兴业银行(集团)福州营运中心项目永久用电及充电桩工程(施工)(评定分离)招标文件的答疑澄清、修改及补充通知(01)

兴业银行(集团)福州营运中心项目永久用电及充电桩工程(施工)(评定分离)(招标项目编号:E3501020102802044003)招标文件的答疑澄清、修改及补充通知如下:

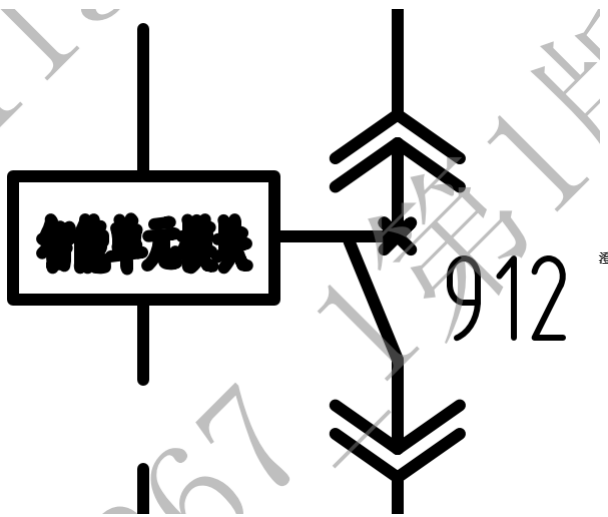
(6) 说明10、本工程安装在线监测装置。**澄清内容:** 请确认在线监测装置的功能需求?(7) 1.24 屏内温湿度及烟雾检测 1) 屏内设置温湿度传感器和烟雾探测器, 探测器的信号接入电力监控系统, 通过该系统后台软件监控柜体的温湿度及烟雾状态, 并对故障状态进行报警, 提醒值班人员注意。设置需要满足当地电力部门需求, 当该设置与当地电力部门需求冲突时以当地电力部门的需求为准。**澄清内容:** 开关柜正常会配置温湿度控制器, 没有配置烟雾探测器, 请确认?

回答: 按招标文件要求执行。

4、变配电室图纸 (1)

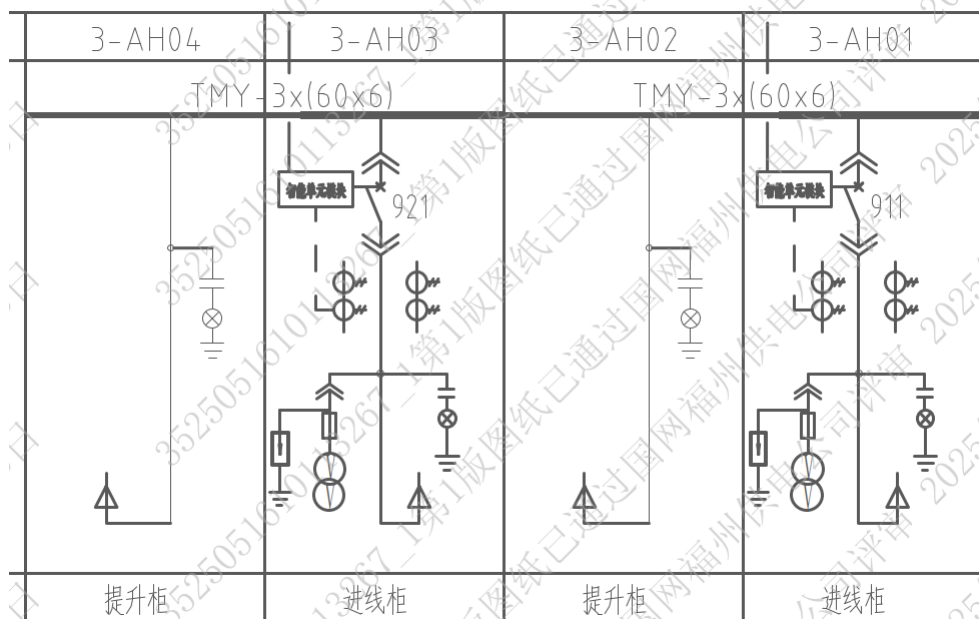
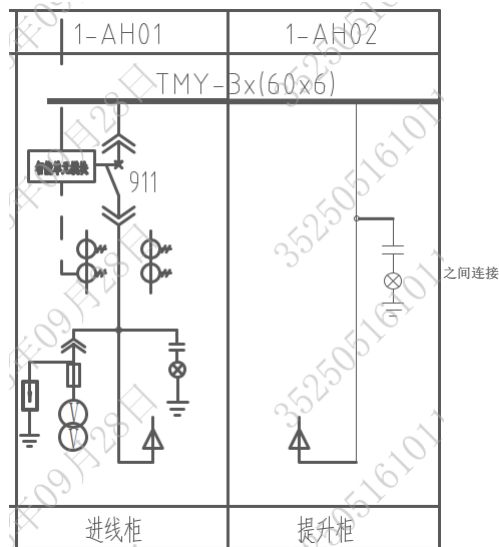
澄清内容：3-AH03与3-AH02之间主母线之间应该断开，还请确认？

回答：是，母线断开。

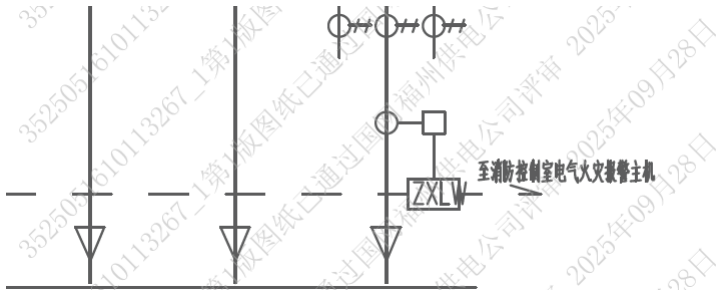
问题（2）：技术规格书要求相线和中性母线须为同等截面，但图纸中性母线截面小于相线截面，请问中性母线是否可以按常规50%相线截面设计，PE接地排是否可以按25%相线截面设计？

回答：按图施工。

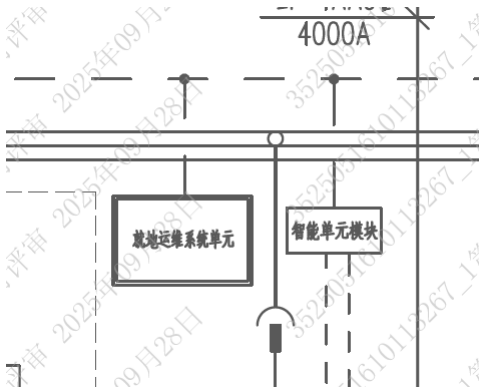
(1) 柴油机组低压配电柜框架断路器壳价电流选型偏大，特别是移动发电车630A进线开关选型为5000A，请问框架断路器是否可以按图纸脱扣器额定值Ie设计，壳价电流改为与额定值Ie一致，如移动发电车框架断路器5000/4P按壳价和额定电流Ie均按630A框架断路器选型？

(2) 柴油机组低压配电柜每台低压开关柜内均设计2台大电流框架断路器，单柜内没有办法同时装2台大电流框架断路器，AE1-AE3总体需要增加2台柜体数量，其中2台1600A框架断路器装在一台柜内，请问是否按此调整？

回答：(1) 按图施工；(2) 按图施工，不增加柜体数量，柜体宽度按1米。
